Wyjaśnienia treści Specyfikacji Warunków Zamówienia

Dotyczy postępowania o udzielenie zamówienia publicznego pn: „**Modernizacja oczyszczalni ścieków poprzez montaż OZE oraz budowa sieci kanalizacyjnej na terenie gminy Wielopole Skrzyńskie**”- oznaczonego symbolem: **RRz.271.34.2024**.

Część I – Budowa sieci kanalizacji sanitarnej: Wielopole Skrzyńskie Postronie.

23. Pytanie 3 Nawsie i Glinik: Zgodnie z rysunkiem nr KS27 Nawsie i KS 20 Glinik dotyczący studni betonowych DN 1200 należy zastosować:

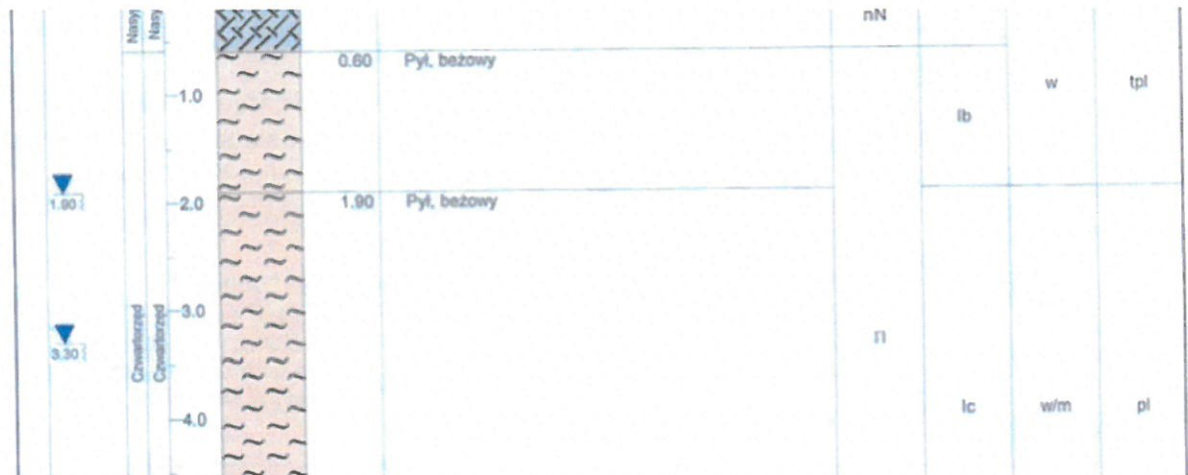
Właz uliczny wyposażony w:

- zatrzask,
- zawias,
- uszczelkę gumową,
- herb miasta Krakowa,

Pierścień dystansowy: 6, 8 lub 10cm

Prosimy o wyjaśnienie czy należy zastosować właz uliczny z herbem miasta Krakowa (w domyśle Wielopola)?

Odp. Należy zastosować właz uliczny bez herbu.
